Nota overlegreacties MOB-Complex Jaarsveld

Op het voorontwerpbestemmingsplan 'MOB-Complex Jaarsveld' dat van 14 februari tot en met 14 maart 2018 ter inzage heeft gelegen zijn 2 overlegreacties ingediend. De reacties zijn in het kader van het wettelijk vooroverleg ingediend door het Hoogheemraadschap en de Provincie Utrecht. De overlegreacties zijn hierna samengevat en van een beantwoording voorzien. Voorliggende nota van overleg bevat twee bijlagen die verbeeldingen bevatten behorende bij de overlegreacties. In de nota is aangegeven of een reactie aanleiding heeft gegeven tot aanpassing van het bestemmingsplan. De gegronde aanpassingen zijn vervolgens verwerkt in het ontwerpbestemmingsplan.

Bijlage 1 Ligging persleidingen

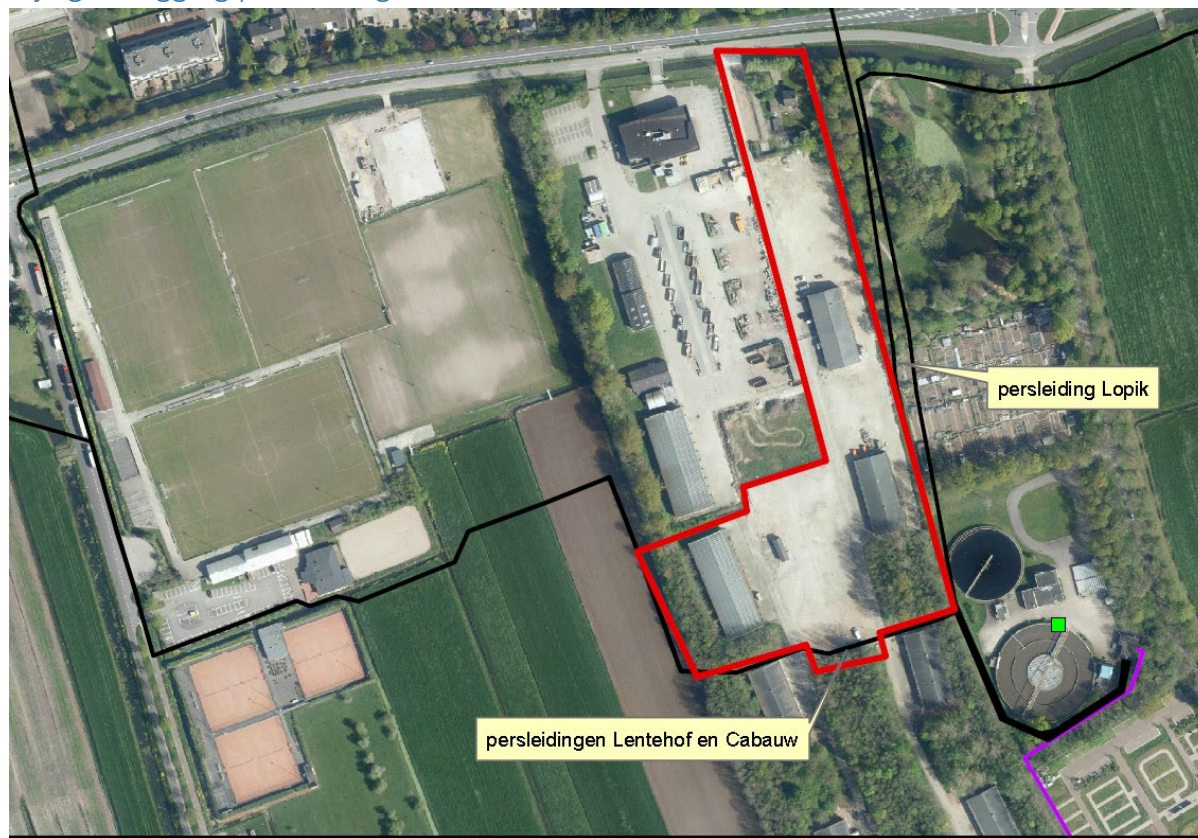
1	Inspraakreactie	Beantwoording
1.1 Ligging persleidingen Opnemen	In bijlage 1 zijn de persleidingen opgenomen die tegen de aangegeven “rode” lijn aanliggen. Deze leidingen hebben een beschermingszone van 2,5 meter aan weerszijden van de leiding. Deze zone moet op de verbeelding van het bestemmingsplan worden vastgelegd als ‘Leiding’.	Na aanleiding van de inspraakreactie zijn de persleidingen (daar waar overlapping is met het plangebied) opgenomen in het bestemmingsplan.
